**Modulo per la presentazione delle osservazioni per i piani/programmi/progetti sottoposti a procedimenti di valutazione ambientale di competenza statale**

ID: Codice procedura (ID\_VIP/ID\_MATTM):10844

Impianto per la produzione di energia elettrica da fonte eolica, costituito da 6 aerogeneratori della potenza complessiva di 37,2 MW, un sistema di accumulo da 25 MW e relative opere connesse in località "Rempillo" nel comune di Pitigliano (GR).

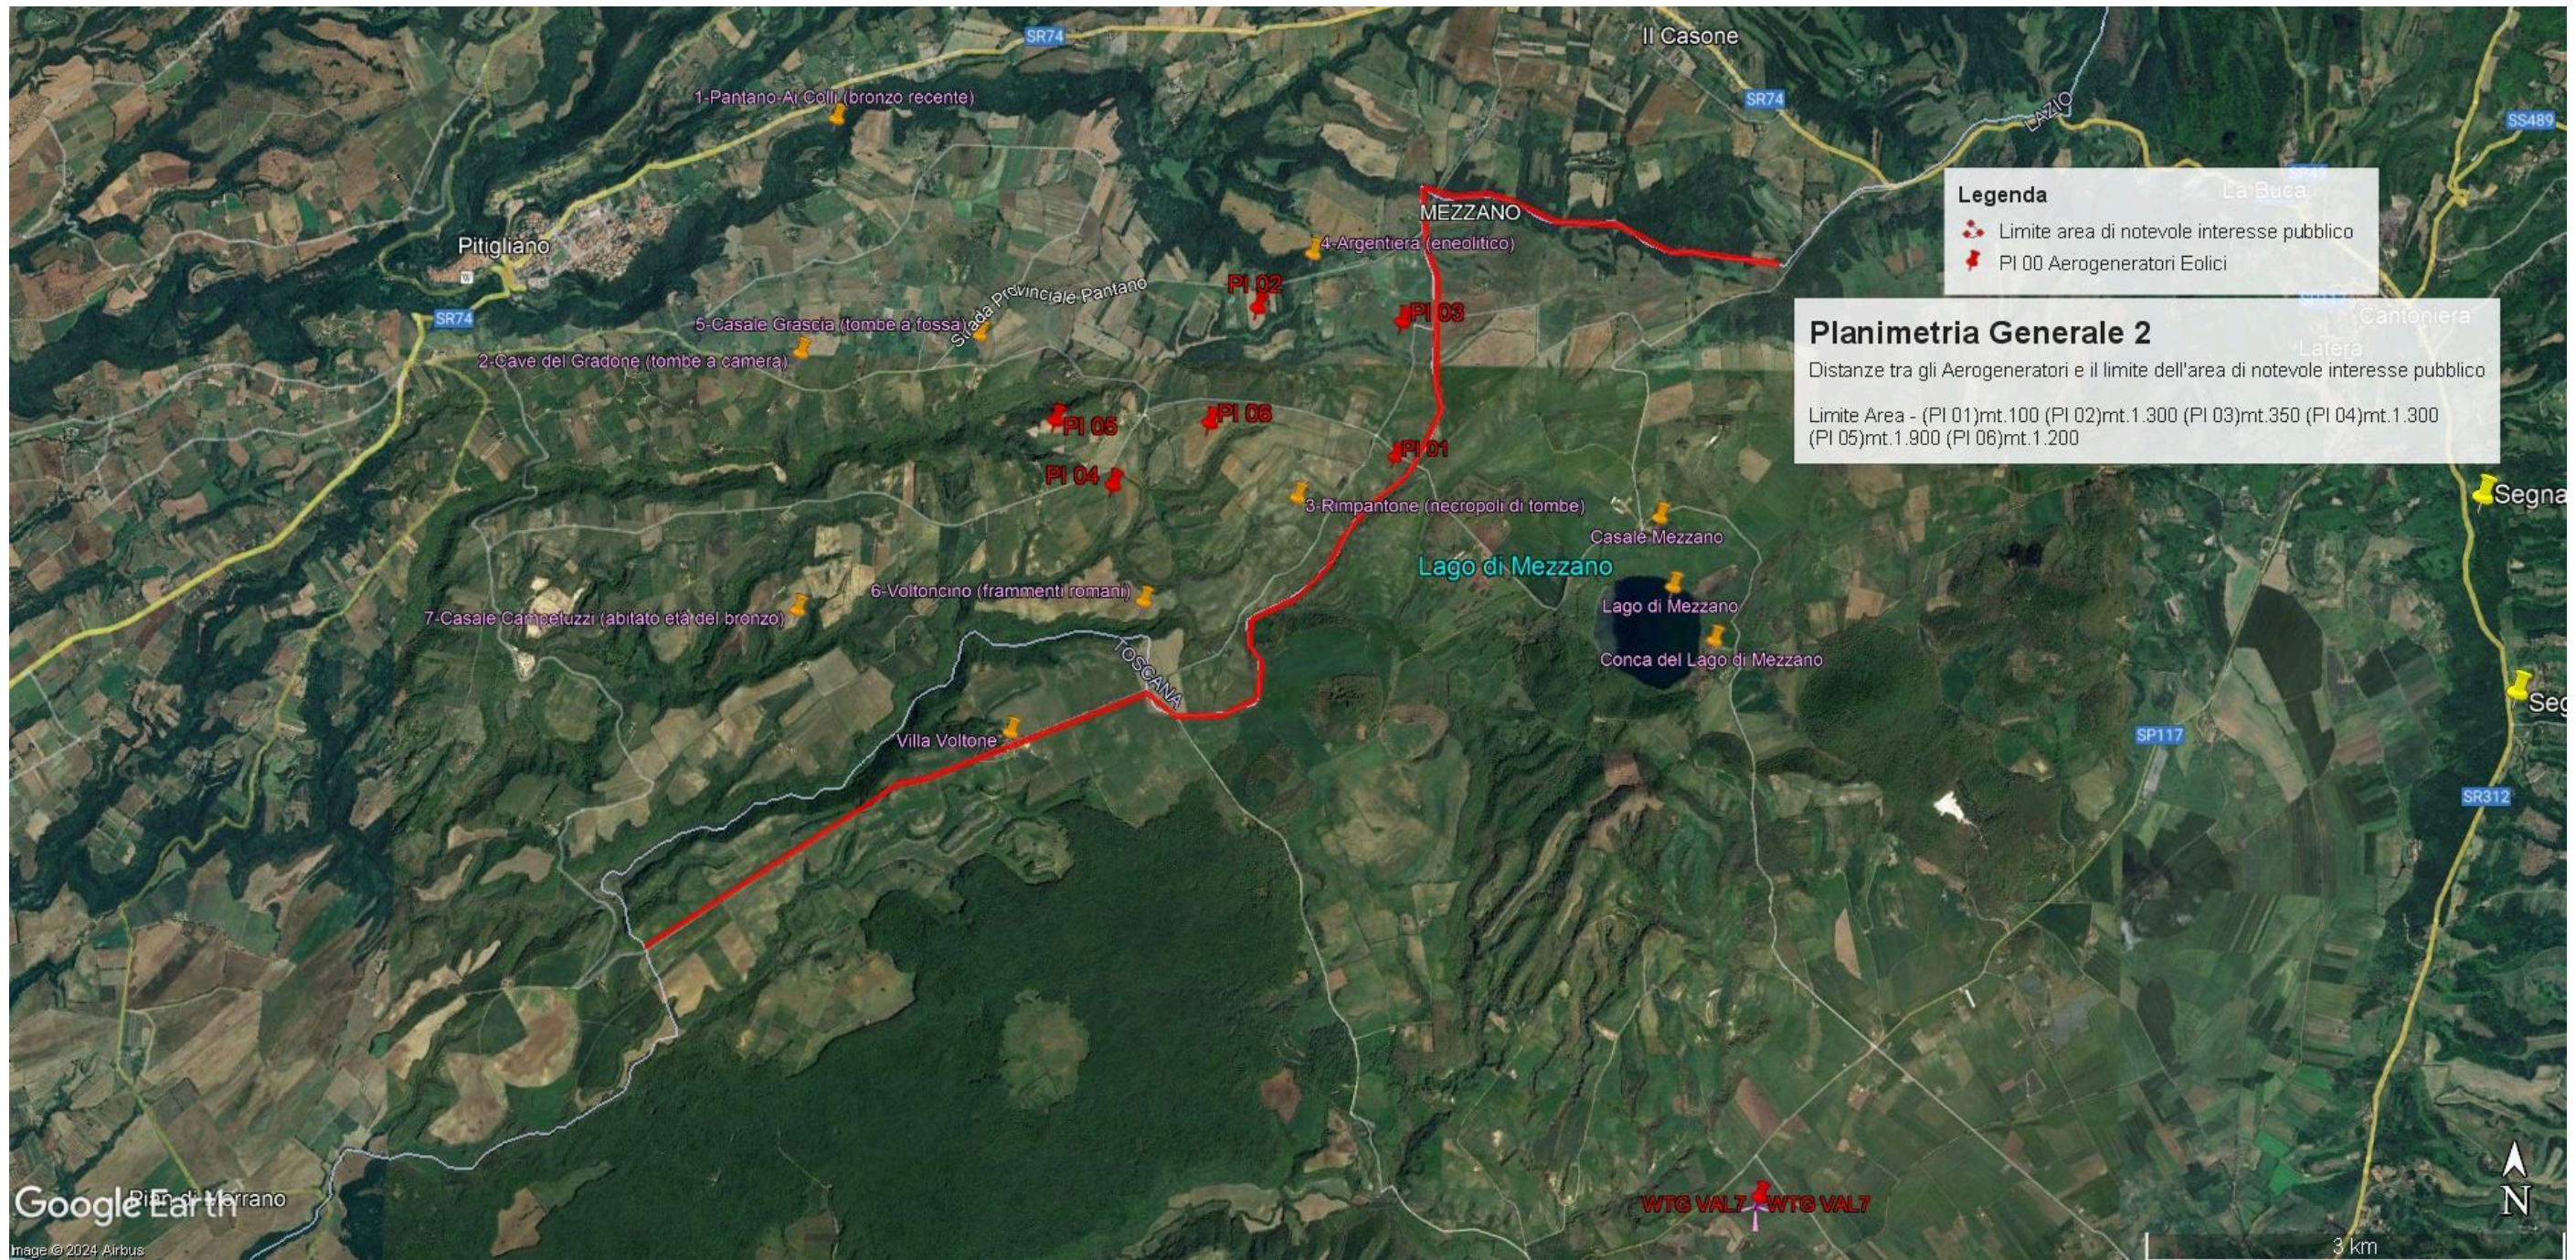
Tornando alla questione di legittimità, alla luce del combinato disposto dal "vincolo sul patrimonio paesaggistico (artt. 136 e ss. e 142 del decreto legislativo n. 42/2004 e ss.mm.ii.) e sui beni culturali" (artt. 10 e ss. del decreto legislativo n. 42/2004 e ss.mm.ii.) e dal comma 8 lettera c-quarter del D.Lgs 191/2021 e ss.mm.ii si evince che, ad oggi, le aree in cui sono previsti gli insediamenti dei sei aereogeneratori dell'impianto eolico denominato "Rempillo" non sono idonee perché ricadono tutte all'interno della fascia di rispetto dei **beni paesaggistici di notevole interesse pubblico denominati "Conca del Lago di Mezzano e territorio circostante" (D.M. 22.05.1976)** comprendente anche il **vincolo "Selva del Lamone" (D.M. 22.05.1984)** tutelati dall'**art. 136 del Codice del Beni Culturali e del Paesaggio** e in particolare un aerogeneratore (P01) è a 100 metri dal primo vincolo citato e gli altri cinque compresi in una distanza massima tra 1 km e 2 km (vedi immagine n. 1 dell'ALLEGATO). Nella fascia di rispetto dei 3 km anche la porzione di vincolo rappresentato dalla Selva del Lamone che gode di altre importanti tutele in quanto Riserva Naturale regionale (L. 394/91 e L.R. 29/97), Zona di Protezione speciale (ZPS) insieme ai Monti di Castro collegati tra loro da una Zona di Conservazione Speciale (ZSC), il sistema fluviale Fiume Fiora-Olpeta. La Selva del Lamone oltre il vincolo paesaggistico di notevole interesse pubblico che la rende area non idonea all'installazione degli impianti FER anche nelle sue fasce di rispetto dei 3 km, gode di un'altra tutela che ne rivela l'importanza di area di importanza internazionale per l'avifauna IBA (012) che viene collegata all'altra IBA (099) Lago di

**Immagine n. 1.** Linea rossa indicante il confine Regioni Lazio-Toscana che coincide con parte del Perimetro del **vincolo di notevole interesse pubblico** ex art. 136 Codice Beni Culturali “ **Conca del Lago di Mezzano e territorio circostante**” ed i sei aerogeneratori localizzati con segnaposto rossi da P01 a P06 e ricadenti all’interno delle fasce di rispetto di 3 km dal bene vincolato e quindi in **area non idonea** al loro insediamento ( ex art 20 co. 8 lettera c quater del D.Lgs n. 199/2021 e ss.mm.ii).

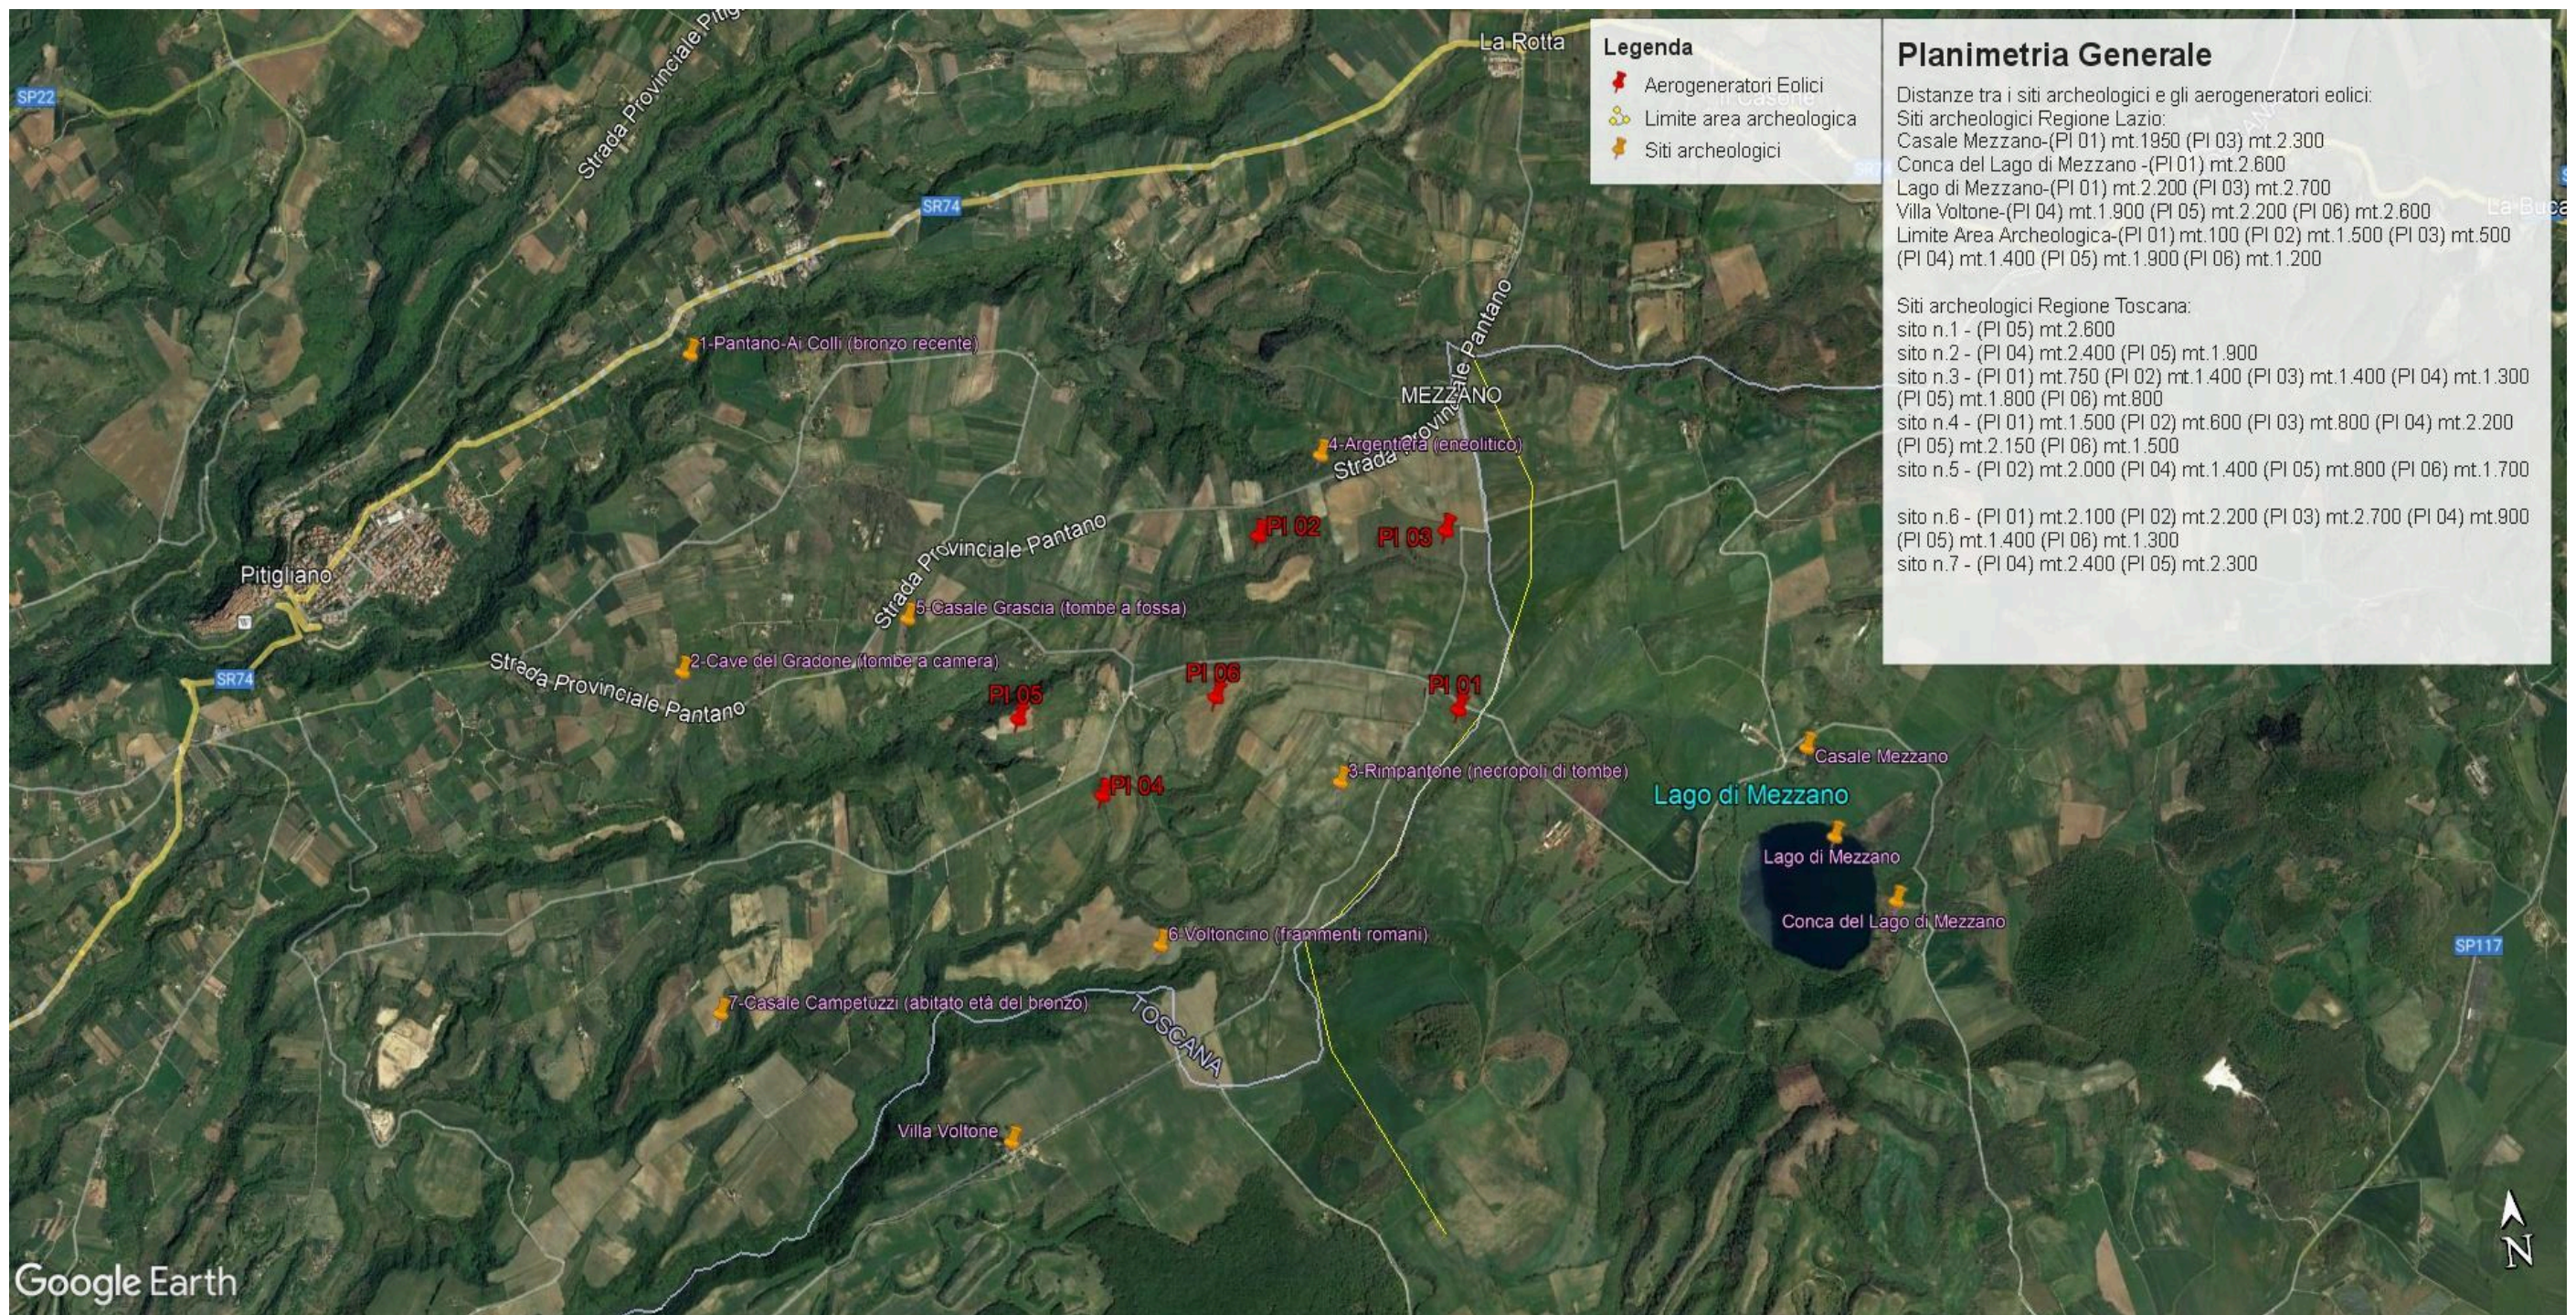
Inoltre, la zona in cui insisterebbe l’impianto eolico industriale Rempillo è compresa nelle fasce di rispetto di 3 km di diversi beni archeologici tutelati dalla parte II del Codice dei Beni Culturali (vedi Allegato, immagine n. 3). Inoltre le pale P04 e P05 ricadono all’interno di un’area archeologica che la Proponente vorrebbe cancellare per il semplice fatto che non è riportata nel documento regionale ma nel documento provinciale come meglio dettagliato nell’Osservazione n. 5. Alla luce di quanto documentato appare chiaro quindi che la collocazione dell’impianto non ha tenuto conto alcuno dei vincoli dell’area nella quale è stato progettato e l’inserimento dell’impianto eolico nel paesaggio e sul territorio non è corretto (Allegato IV delle Linee guida nazionali di cui al D.M dello Sviluppo economico del 10.09.2010).

- h) Le zone di interesse archeologico evidenziate nell'immagine n. 3 a cui si aggiungono anche l'importante abitato protostorico di Sorgenti della Nova e Ruderì del Castello altomedioevale che si trovano a circa 4 km dalle aree in cui è stato progettato l'impianto eolico industriale. Poco più lontano i resti del castello medioevale “Morroneccio”. Nell'area vasta le preziose necropoli eneolitiche (Poggi Alti) ed etrusche di Pitigliano, Sovana e Sorano.

**Immagine n. 3.** Impatti dei sei aerogeneratori ( in rosso) ricadenti nelle fasce di rispetto dei 3 km dai Beni Culturali ( in giallo) e quindi in **area non idonea** al loro insediamento ( ex art 20 co. 8 lettera c quater del D.Lgs n. 199/2021 e ss.mm.ii). **Inoltre si segnala che le pale P04 e P05 ricadono all'interno di un'area archeologica e quindi in altra area non idonea.**
